原子力規制における検査制度の見直しに伴う
保安規定（変更）認可申請について
（コメント回答）

【再処理施設、廃棄物管理施設、加工施設（濃縮）、
廃棄物埋設施設、加工施設（MOX）】

日本原燃株式会社

2020年8月7日

図-1 施設管理の基本フロー

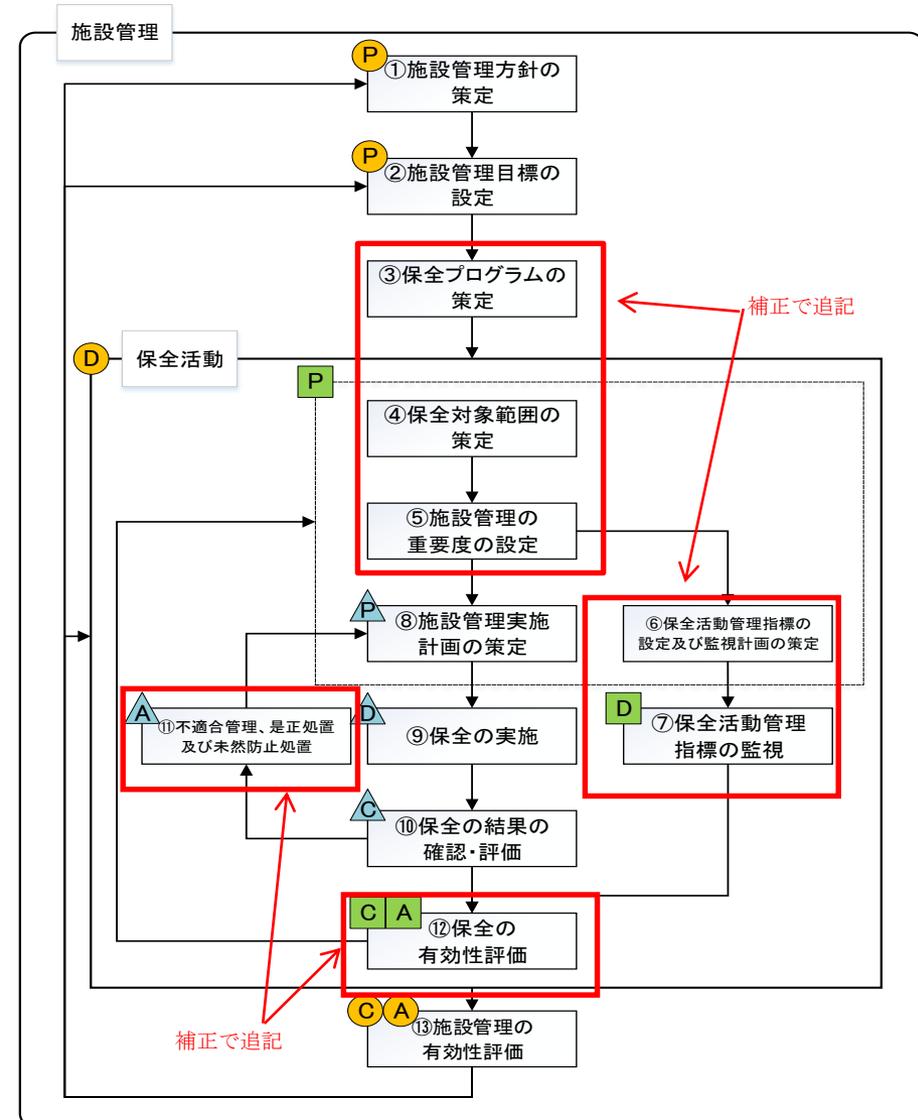
廃棄物埋設施設における保安規定の記載について、「原子力事業者等における使用前事業者検査、定期事業者検査、保安のための措置等に係る運用ガイド」(保安措置等運用ガイド)の要求事項を踏まえ、施設管理として実施すること(自主検査等に係る独立性の確保を含む)を保安規定に記載すること。また、技術基準要求と施設管理及び施設確認との関係を整理し、説明すること。

廃棄物埋設施設保安規定における施設管理の記載については、保安措置等運用ガイドの要求事項を踏まえて規定するとともに、他施設との整合を図った記載で、変更認可申請の補正を行う。(3 頁参照) 技術基準要求と施設管理及び埋設施設確認との関係を 4 頁に示す。

しかしながら、廃棄物埋設施設においても、JEAC4209に準じた保守管理を実施していることから、他施設と同様に、保安措置等運用ガイドの要求事項を踏まえ、記載の充実を図ることとした。

- 右図のとおり、JEAC4209に準じた保守管理プロセスについて、他施設と同様に、保安規定の記載の充実を図る。
- また、施設確認に先立ち事業者が行う確認行為については、品質管理基準規則に基づく自主検査等と位置づけ、自主検査の実施及び検査の独立性の確保を保安規定に規定する。

【保安規定における職務記載例】

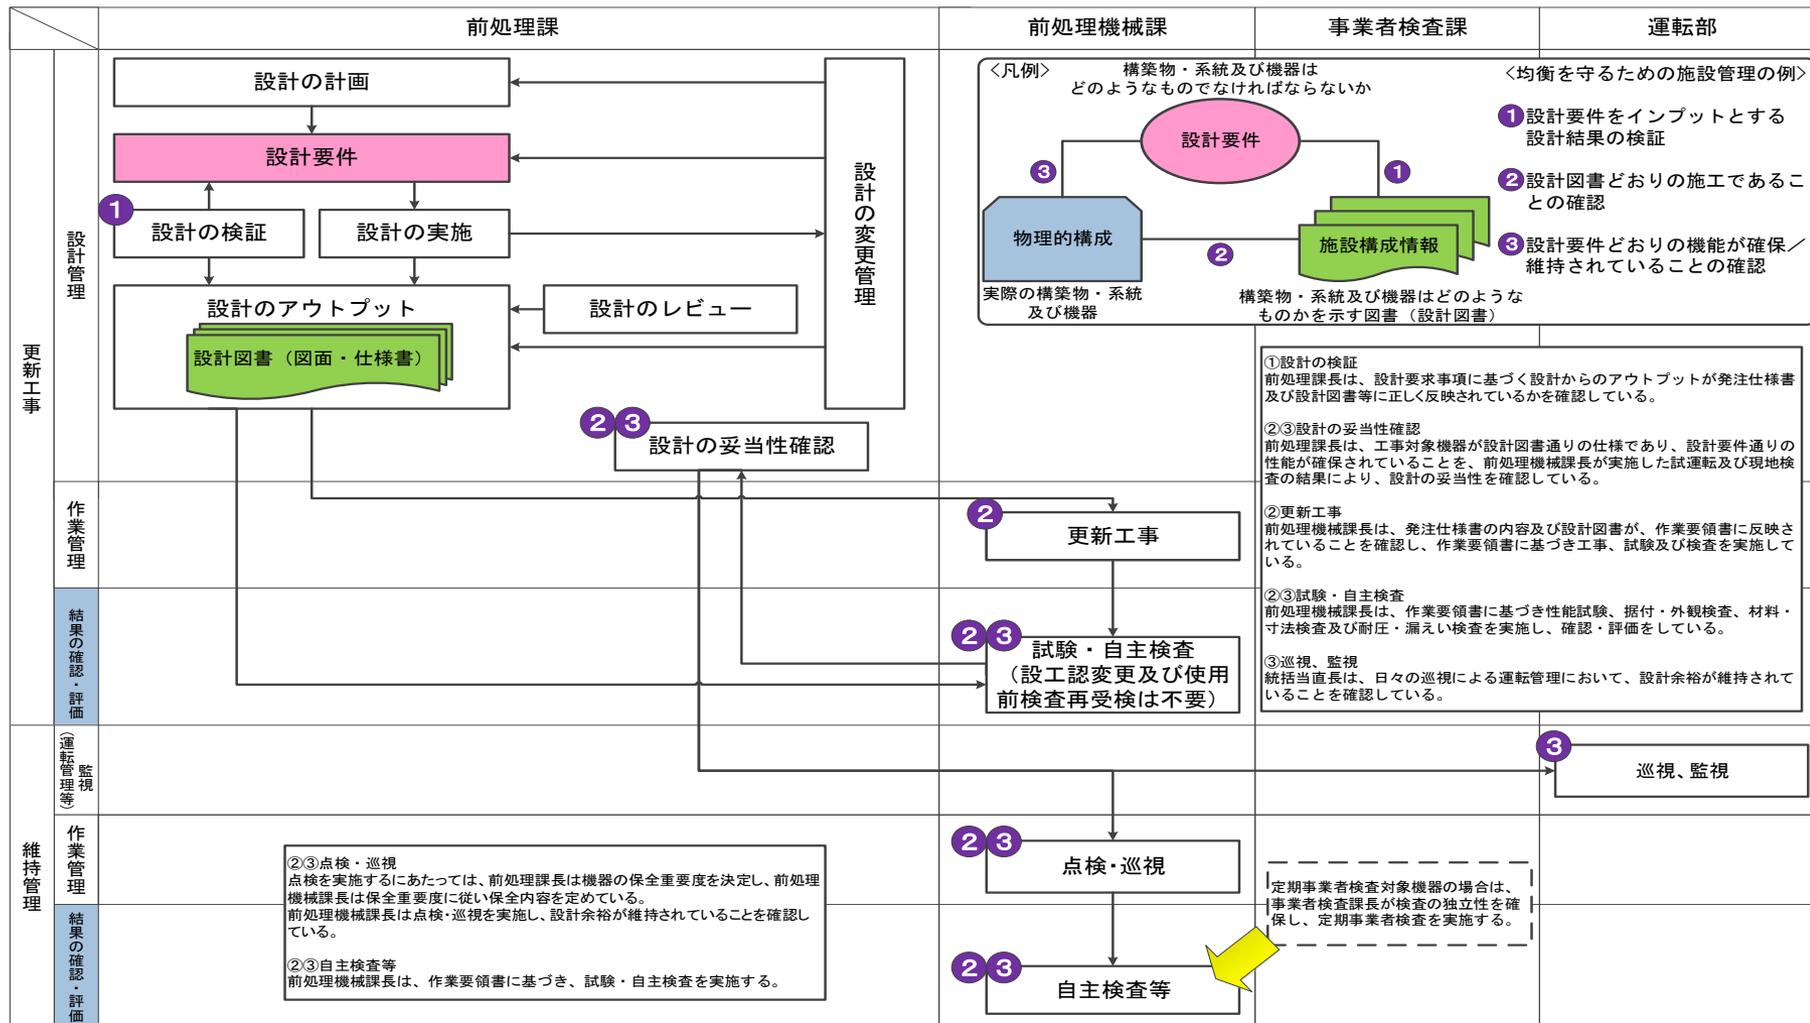
再処理施設及び廃棄物管理施設における設計管理、作業管理及び構成管理について、実施者が不明確であるため、説明すること。

- 設計管理、作業管理及び構成管理の実施者は、下表のとおりである。
- また、保安規定(職務)において、各実施者とその職務を明確にしている。

第17条2 前条に定める職位の職務は次のとおりとする。

(47) 機械技術課長は、機械設備の点検、工事等に係る計画に関する業務を行う。
